DIRECTION DE L'ÉVALUATION ENVIRONNEMENTALE DES PROJETS TERRESTRES

**Rapport d'analyse environnementale
pour le projet de réaménagement de la cellule n° 6 à son centre
de traitement situé sur le territoire de la ville de Blainville
par Stablex Canada Inc.**

Dossier 3211-21-014

Le 28 mars 2025

FIGURE 8 : AMÉNAGEMENT DE LA PAROI ÉTANCHE ET DE LA DIGUE PÉRIPHÉRIQUE DE LA CELLULE N° 6 PROJETÉE

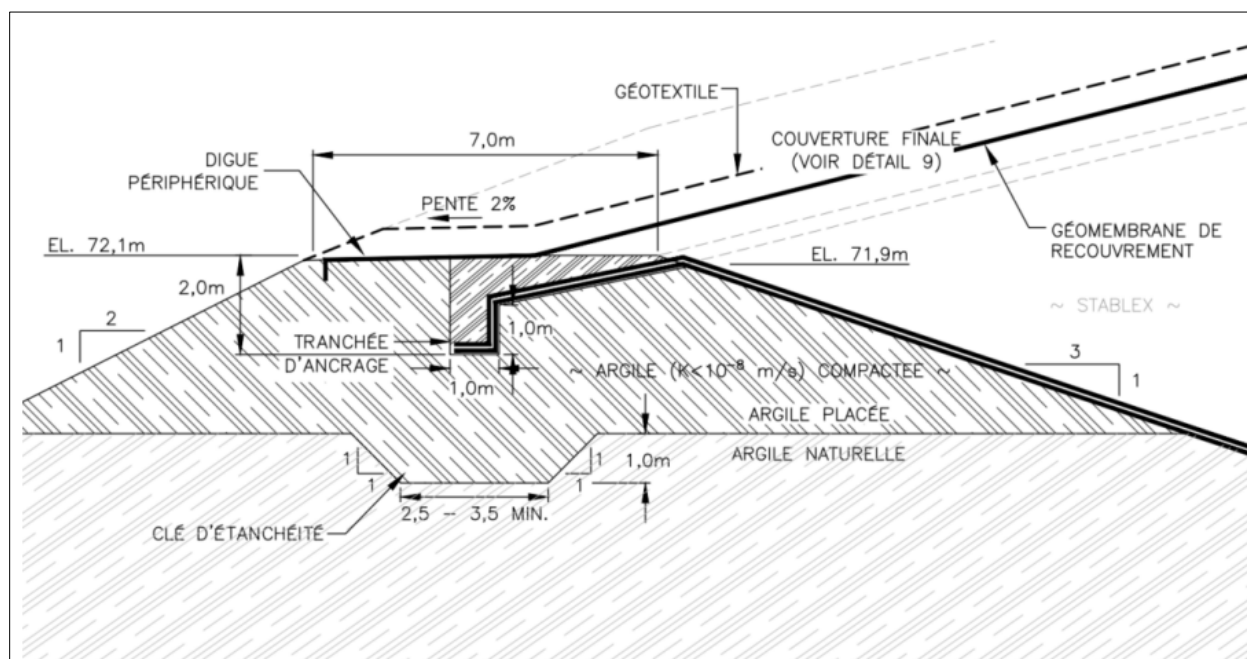
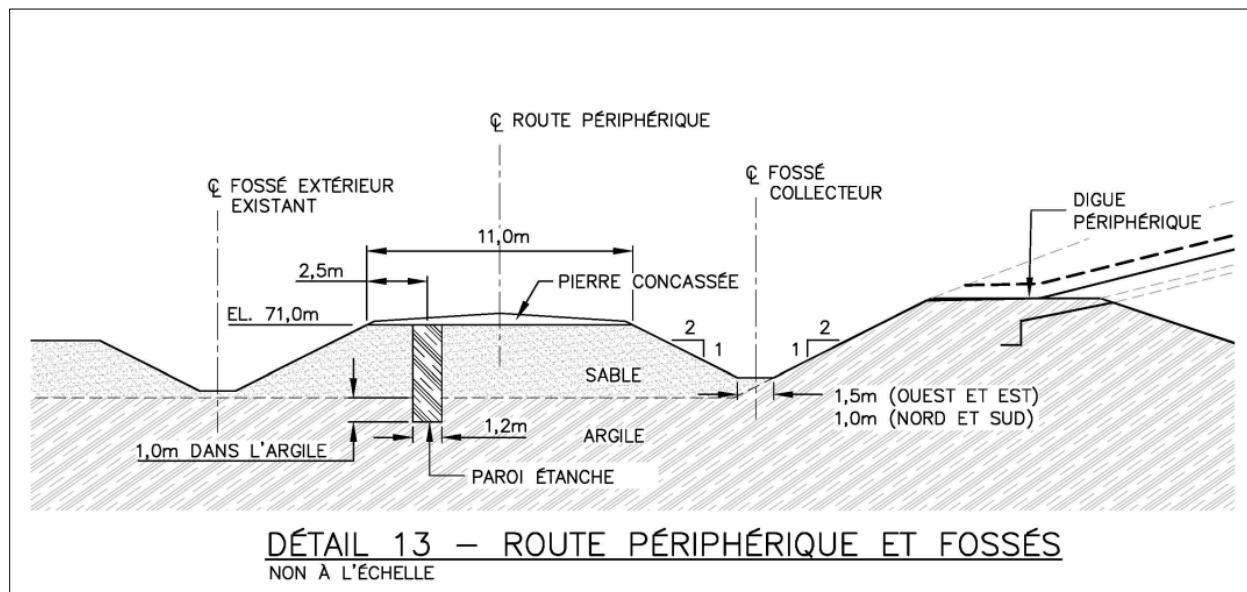
En ce qui concerne la construction de la paroi étanche (1,2 m de largeur) et de la digue périphérique au pourtour de la cellule n° 6 projetée, elles font partie du concept présenté dans le projet (figure 8). La paroi étanche est creusée à 1,0 m plus profond que le dessus de l'argile et prévoit une hauteur hors sol de 2,5 m. Elle est aménagée en trois phases du sud-est vers le nord-ouest à l'année 1, 17 et 28 du projet. Des fossés temporaires sont construits au pourtour extérieur de la paroi étanche. La digue périphérique est aménagée dans l'axe des chemins périphériques à partir d'argiles naturelles asséchées provenant des excavations. Elle est également construite en trois phases, divisant la cellule en tiers. La longueur de la première phase correspond à 10,8 m de la longueur totale de la digue finale qui mesure 34 m. Sa hauteur est décrite comme étant à l'élévation 72,1 m (figure 7). Une clé d'étanchéité est ajoutée au concept afin d'assurer l'imperméabilisation de la digue (figure 8).

La paroi étanche est constituée de sol et de bentonite d'une conductivité hydraulique égale ou inférieure à 1×10^{-6} cm/sec. Cette barrière hydraulique étanche est aménagée en excavant une tranchée verticale en périphérie de l'aire de la cellule jusqu'à l'interception de la couche de dépôt argileux. Une clé d'une profondeur de 1 m est alors excavée dans la couche d'argile afin d'y ancrer adéquatement la base de la paroi étanche. Plus spécifiquement, la paroi étanche a pour fonction de contenir les eaux retenues dans l'aquifère superficiel sableux en dehors de l'excavation. Elle permet de former une séparation physique entre les MH environnants et la cellule n° 6 projetée afin de rabattre la nappe dans celle-ci et de permettre la réalisation des travaux dans un milieu sec à l'intérieur du périmètre. En plus de la paroi étanche permanente, deux parois étanches temporaires sont construites dans le sens est-ouest pour réduire les surfaces de rabattement des eaux. Bien que les argiles excavées soient d'abord utilisées comme recouvrement, un volume d'environ 208 000 m³ d'argiles est prévu pour la construction de la digue périphérique et des parois étanches. Ces structures ont pour objectif global d'augmenter la capacité de la cellule, d'assurer un contrôle des eaux de filtration, de minimiser le volume d'eau à gérer ainsi que de minimiser les impacts sur les MH limitrophes.

FIGURE 16 : DISTRIBUTION SPATIALE DES POINTS DE MESURE DE L'AQUIFÈRE AU ROC EN FONCTION DE LA DIRECTION D'ÉCOULEMENT DES EAUX SOUTERRAINES

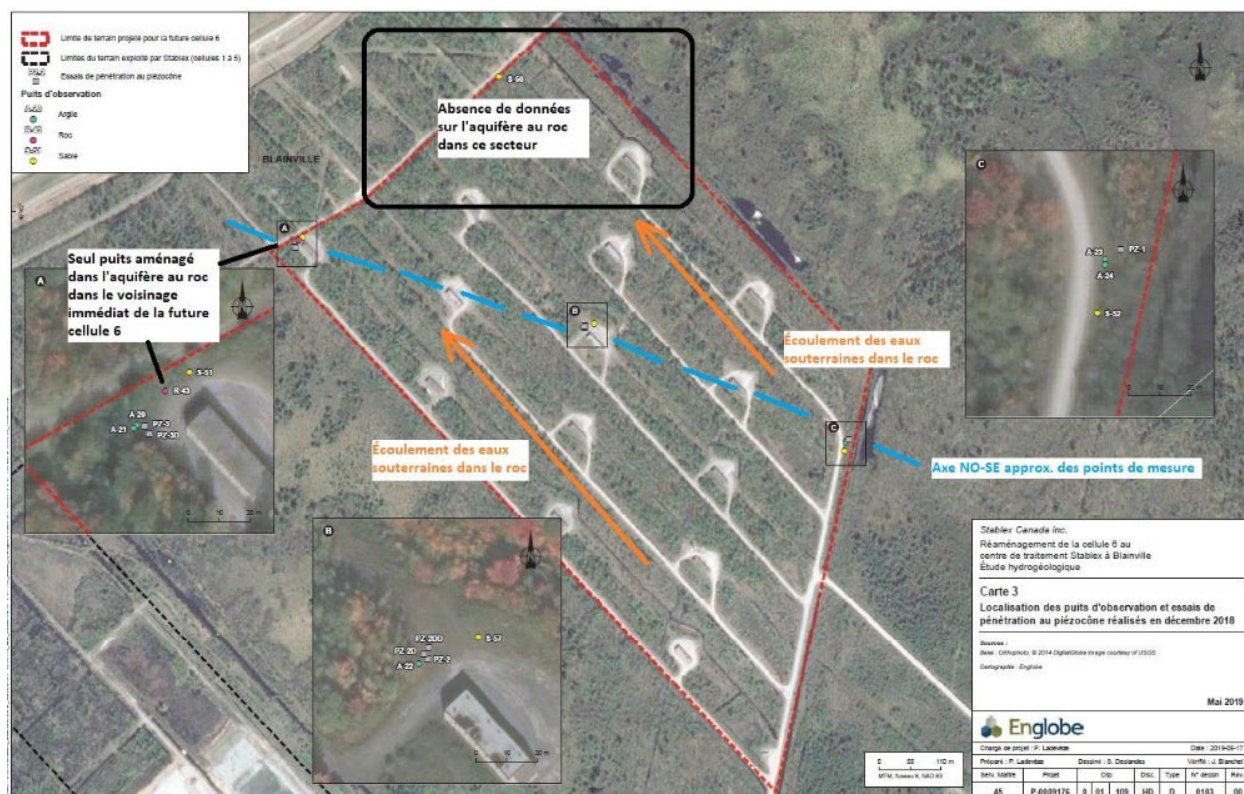
Pour les puits situés dans le roc, les puits F-11-15-R et R40 ne permettent pas de faire une surveillance en aval hydraulique de la cellule n° 6 projetée. La proposition révisée devra contenir une meilleure répartition du nombre de puits pour la surveillance en aval dans le roc.

excavation qui pourrait affecter la nappe d'eau souterraine afin d'établir l'impact potentiel sur les milieux récepteurs. Elle recommande également qu'un nouveau plan de localisation de l'ensemble des puits d'observation, incluant les nouveaux puits soit transmis, pour approbation par le Ministère, au plus tard lors du dépôt de la demande visant l'obtention de l'autorisation en vertu de l'article 22 de la LQE pour l'aménagement du lieu.

Stablax s'est engagé à présenter un programme révisé de surveillance de la qualité des eaux souterraines qui intégrera les éléments demandés par le Ministère lors du dépôt de la demande visant l'obtention de l'autorisation en vertu de l'article 22 de la LQE pour la construction de la cellule n° 6 projetée. Tous les éléments de cette surveillance (nombre de points de mesure, localisation, fréquence, paramètres, exigence de rejet, etc.) devront être établis à la satisfaction du MELCCFP. Ce programme de surveillance révisé doit également inclure les résultats d'une caractérisation complémentaire des eaux souterraines à réaliser avant l'aménagement de la paroi d'étanchéité périphérique du lieu de dépôt définitif de matières dangereuses. Les données doivent être prises avant toute excavation pouvant affecter la nappe d'eau souterraine.

FIGURE 17 : PLAN DE ZONAGE ET ZONE TAMPON

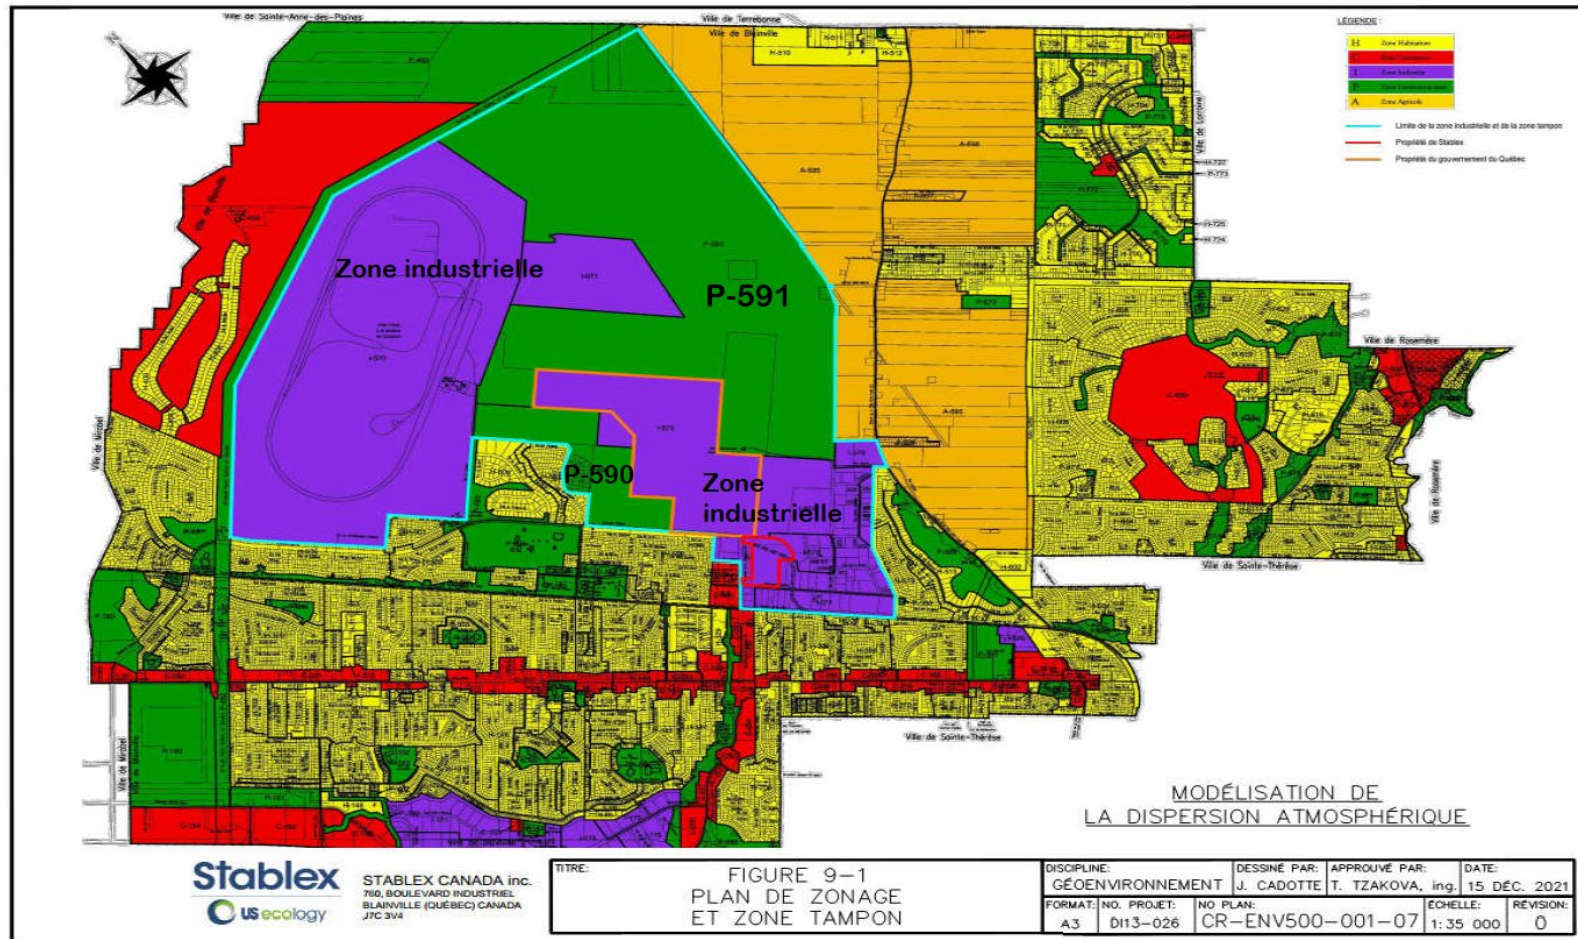
Il est à noter que le MELCCFP considère les zones P-590 et P-591 situées à la limite des cellules de placement comme des zones tampons au sens de l'article 202 du RAA. Ces zones ont été considérées dans l'établissement du domaine modélisé (figure 9-1). La comparaison aux normes est donc faite en fonction de la concentration maximale modélisée à l'extérieur de la limite du secteur industriel, incluant la zone tampon ».

L'équipe d'analyse constate que la Loi concernant notamment le transfert de propriété d'un immeuble de la Ville de Blainville permet au gouvernement de fixer dans l'autorisation du projet des normes différentes de celles prescrites par l'article 202 du RAA. La concentration des contaminants peut donc être calculée en fonction d'un point qui se situe à l'extérieur de la limite de la zone industrielle et de la zone tampon (zones de dilution adjacentes P-590 et P-591) telle qu'illustrée par la figure 9.1 du rapport de modélisation du 7 juin 2022, à la page 41. Ainsi, l'équipe d'analyse est d'avis que les résultats de la modélisation présentée par l'initiateur du projet démontrent que les normes et critères de qualité de l'atmosphère à l'extérieur des secteurs zonés à des fins industrielles et des secteurs P-590 et P-591 sont respectés pour le projet de la cellule n° 6 projetée.

FIGURE 20 : PLAN PRÉLIMINAIRE DE REBOISEMENT SUR LA CELLULE N° 6 PROJETÉE*

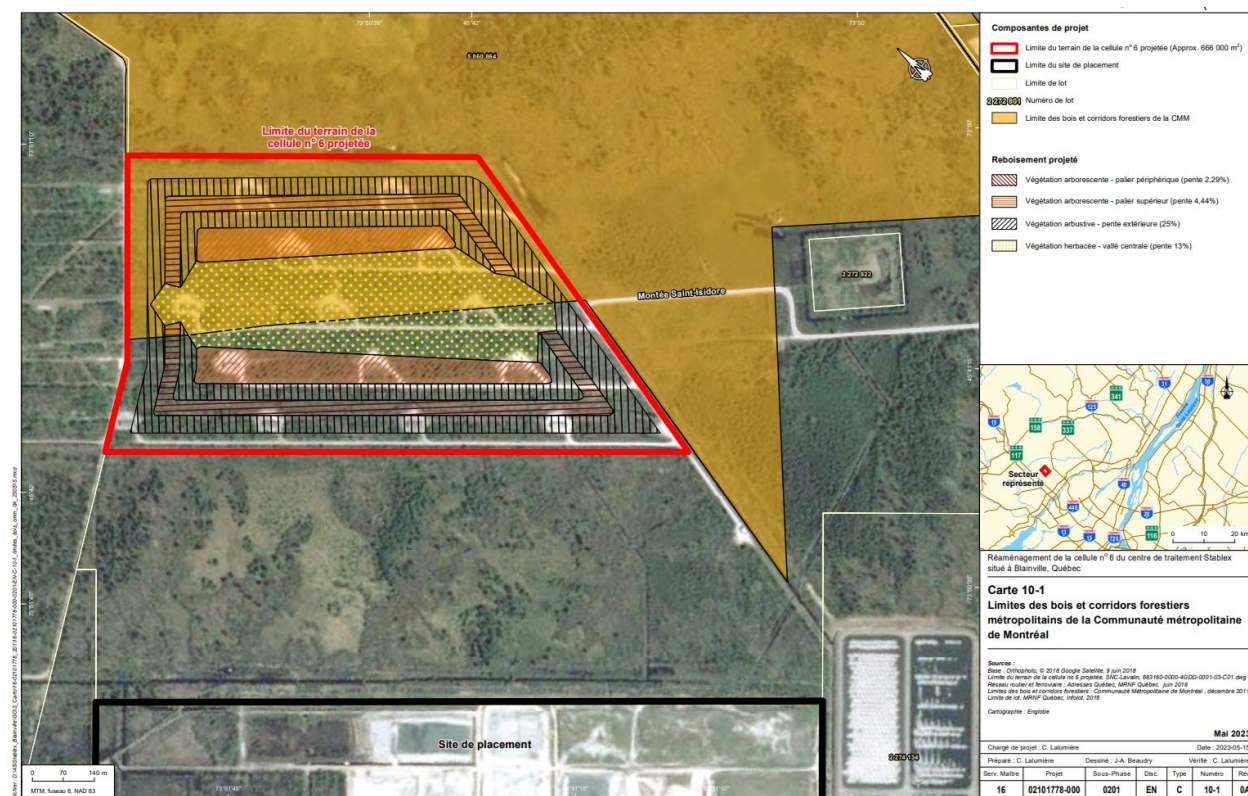
Comme mentionné précédemment, un plan de reboisement révisé avec des essences arborescentes et arbustives devra être élaboré par l'initiateur. Les reboisements auraient lieu sur les dépôts d'argile de la cellule n° 6 initiale dont les terrains du lot numéro 2 272 801 appartiennent au gouvernement du Québec et sur les cellules comblées (figure 20). Dans une moindre mesure, du reboisement pourrait également avoir lieu en bordure des chemins existants et projetés. Des essences compatibles avec les habitats environnants et favorables à la flore et à la faune situées dans la zone d'étude seront utilisées. Plus précisément, l'initiateur appliquera un plan de reboisement révisé en fonction des recommandations du MRNF afin de rétablir un couvert arborescent et arbustif sur 45 ha, dont près de 17 ha sur la superficie de la cellule n° 6 initiale.

L'équipe d'analyse recommande que l'initiateur transmette un plan de reboisement révisé qui prévoit des suivis après 1, 4 et 10 ans, pour approbation par le MELCCFP, lors de la demande visant l'obtention de l'autorisation en vertu de l'article 22 de la LQE pour les travaux d'aménagement du lieu nécessitant du déboisement. Le plan révisé devrait inclure des mesures de remplacement des arbres morts, le cas échéant. Un rapport de suivi devrait être déposé au MELCCFP dans un délai de six mois suivants chacune des années de suivi.

Enfin, Stablex s'est engagé à présenter un plan de reboisement révisé, pour approbation par le MELCCFP, incluant les suivis indiqués précédemment, lors de la demande visant l'obtention de l'autorisation en vertu de l'article 22 de la LQE pour les travaux d'aménagement de la zone d'agrandissement du lieu d'enfouissement nécessitant du déboisement.
